2023年11月22日

茨城県知事 大井川和彦 様

台風 13 号降雨時の洪水による産廃処分場予定地の大崩落および 防災調整池容量の技術基準違反に関する公開質問状

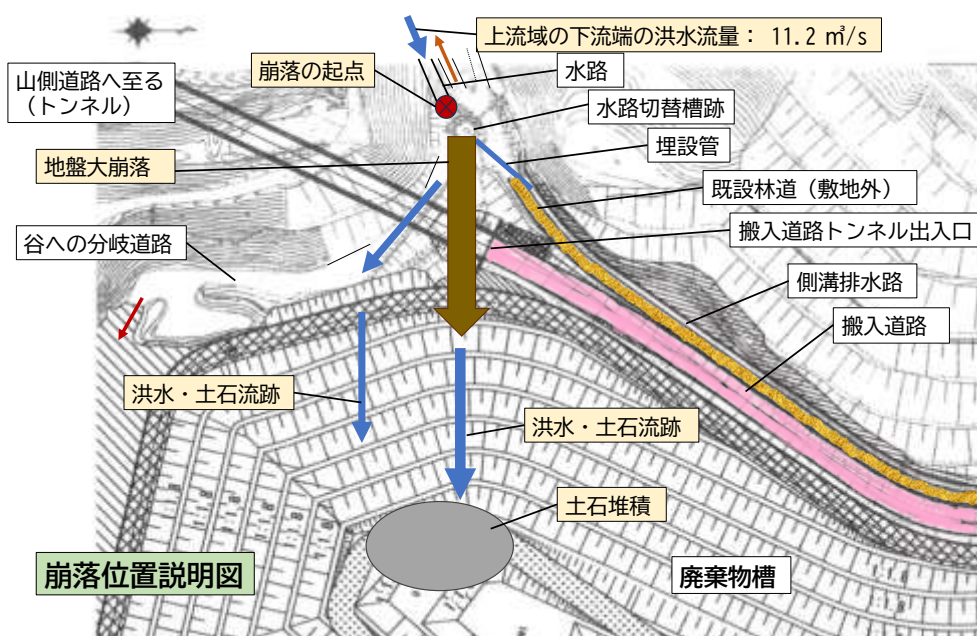
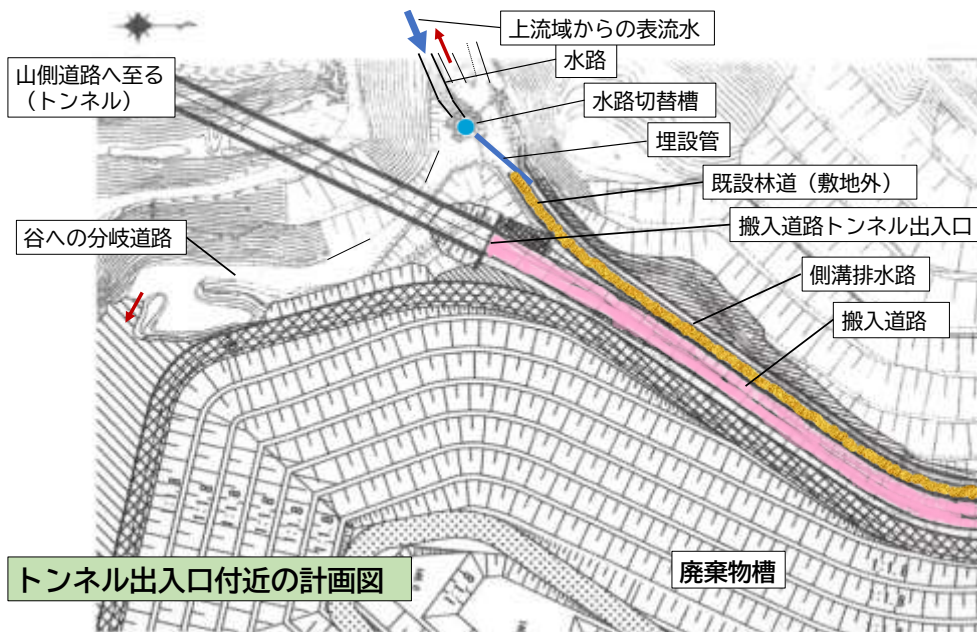
唐津沢上流域の下端部（上記流域図の赤丸印の位置）を起点として、激甚な洪水により、広範囲に地盤（推定：最大長さ約80m、最大幅約30m、最大深さ約7m）が崩壊し、その土石が遙か離れた湖の南端部まで流下し、その周辺に堆積した。

下の写真は、東側すなわち湖側上空から見た崩落現場の一例である。洪水による大崩落は、水路切替槽の付近を起点として発生し、唐津沢本流に沿った地盤を草木もろとも遙か下方の湖南端部まで押し流した。直径1.4mもの巨大な埋設管がむき出しになり、唐津沢本流の谷間には、凄まじい崩落の爪痕が残された。これは、私どもがこれまでに主張してきた上流域からの豪雨時における激甚な洪水の危険性を正に実証するものである。もし、現在計画中の廃棄物槽が建設され、廃棄物が埋立てられていたと仮定すると、この度程度の豪雨時（93mm/h）には、廃棄物は廃棄物槽もろとも鮎川へと押し流されていたはずである。気候変動が予期される今後には、水防法規定値の降雨時（153mm/h）に対処せねばならないので、唐津沢のような地形・形状では、洪水に対する防災策は現実的には不可能に近いと言える。

図： ①現行調整池容量 3 万 m^3 の場合：流域面積 36.83ha、降雨量 1/30 年確率
調整池は僅か 25 分で溢れ、超過放流量 31 万 m^3 で、調整機能は無いに等しい。

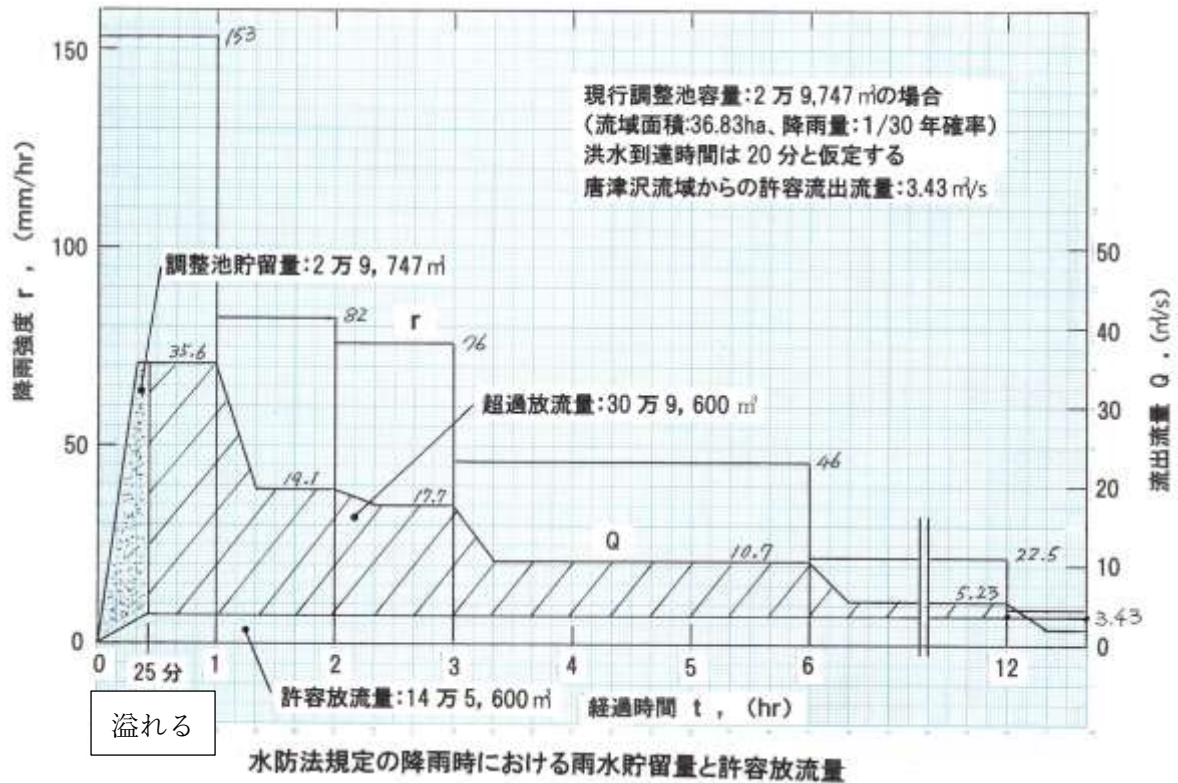
なお、現行の調整池容量2万9,747 m³の場合（流域面積36.83ha、降雨量1/30年確率）について、水防法規定の降雨時における雨水貯留量と許容放流量の状況を下の図に示す。この図には、水防法規定の降雨量に基づく降雨強度 r の変化（ハイトグラフ）と洪水到達時間を20分とした唐津沢全域からの流出流量 Q の変化を示す。

調整池は僅か25分で溢れてしまい、その後洪水継続期間の12時間までの超過放流量は30万9,600 m³であり、防災調整池機能は無いに等しい。このように、容量が大幅に矮小化された防災調整池は現実的に役立たないので、まずは、容量算定面積を118.3haと是正し、規則違反を解消すべきである。

その後、容量算定に適用すべき降雨量についてもよく検討し、適切なものを選定すべきである。
